ESTUDIO DE RESTRICCIONES EN EL SISTEMA DE TRANSMISIÓN

Respuestas a Observaciones al Informe Preliminar

GERENCIA DE OPERACIÓN

Febrero 2023

Figura 5-17: Limitaciones térmicas de elementos serie

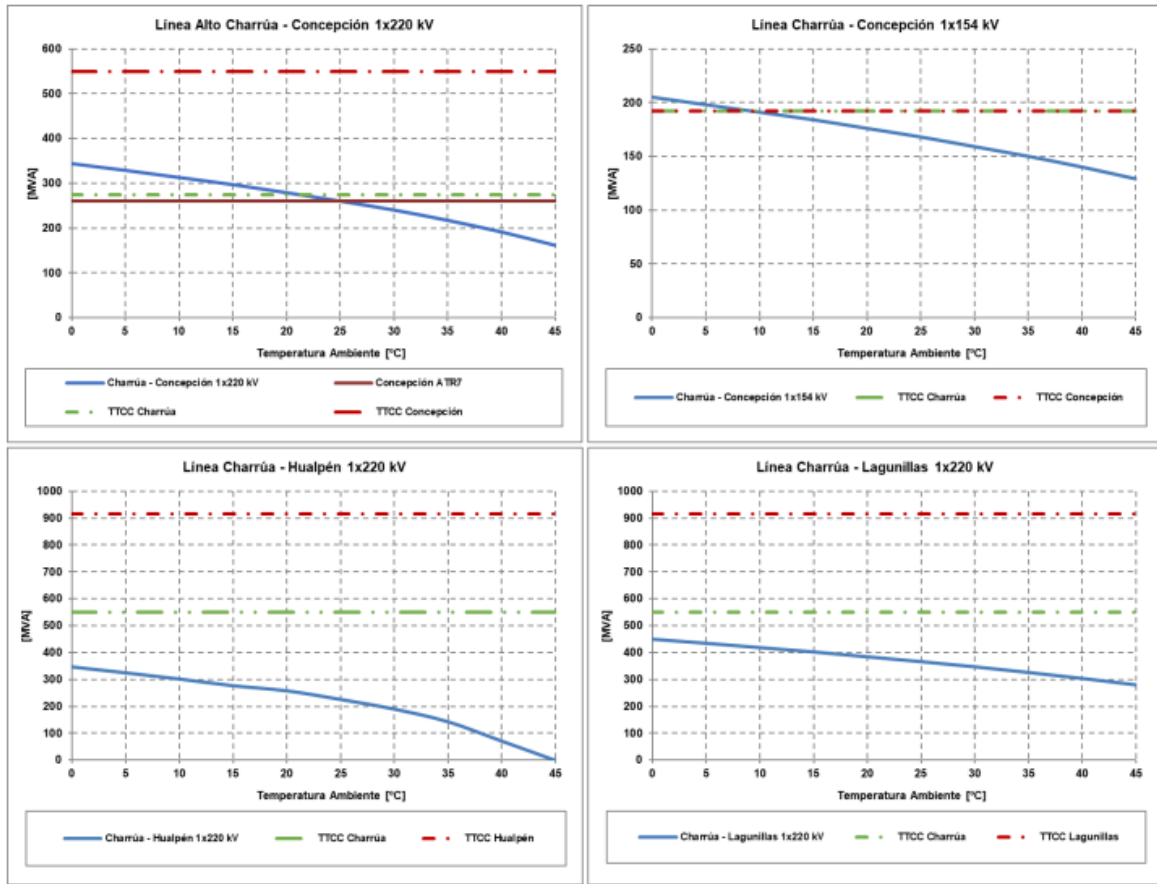
- 2) Página 114 – Corregir título gráfico que muestra capacidad y límites térmicos de línea Charrúa – Concepción

- 3) Página 114 – Corregir texto marcador de los anexos

4) Página 115 – Corregir texto:

De la figura anterior es posible concluir que, para una temperatura ambiente de 25°C con sol, el conductor es quien define los límites de las transferencias de las distintas líneas que abastecen la zona de Concepción. Además, para la línea Charrúa – Concepción 220 kV, el transformador de poder Concepción ATR 7 presenta la misma capacidad que el conductor en dichas condiciones.

Respuesta 2:

Se corrige en el Informe Final.

Respuesta 3:

Se corrige en el Informe Final.

Se corrige en el Informe Final.
